# **PARECER DA COMISSÃO DE AVALIAÇÃO**

**RECAPE do**

**IP3 – Sublanço D1 – Fortunho/Falperra**

**Pós-Avaliação nº 132**

**Anexo 1 - Ecoduto**

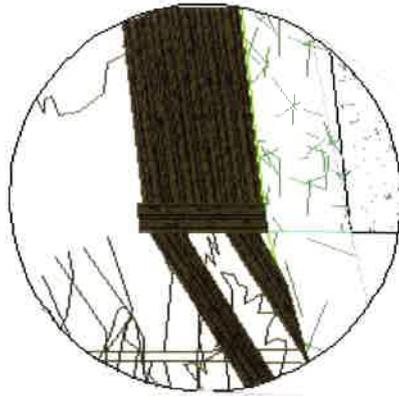
- Os viadutos V1 e V4 não deverão ser aterrados, face às características ecológicas dos vales atravessados. A sua existência permite assegurar uma boa permeabilidade para a fauna e manter as boas características ao nível de vegetação (carvalhal e floresta de resinosas) que seriam destruídas/soterradas com o aterro dos viadutos.
- Quanto aos viadutos V2, V3 e V5, desenvolvendo-se estes a meia encosta e não interceptando corredores ecológicos/passagens de grande relevância, não se considera haver impedimento a que sejam aterrados, desde que sejam salvaguardados e implementados locais de permeabilidade, sobre a forma de quatro ecodutos (Anexo 1), que deverão ser implementados entre os quilómetros:
  - Km 2,600 – 2,800 (1 ecoduto );
  - Km 3,500 – 3,700 (1 ecoduto );
  - Km 5,500 – 5,700 (1 ecoduto );
  - Km 6,900 – 7,100 (1 ecoduto ).

Estes Ecodutos deverão obedecer às seguintes condições:

- Ter no mínimo 50 metros de largura.
- Plantação de uma cortina de vegetação arbórea autóctone em ambos os lados de modo a funcionar como corredor ecológico e diminuir o impacte visual sobre a fauna.
- Ser recoberto com terra vegetal de modo a permitir uma boa recuperação herbácea e arbustiva, equacionando-se o recurso a sementeira (com espécies autóctones) caso se venha a verificar uma recuperação deficiente;
- Ter uma modelação de terreno que não dificulte a utilização deste pela fauna.
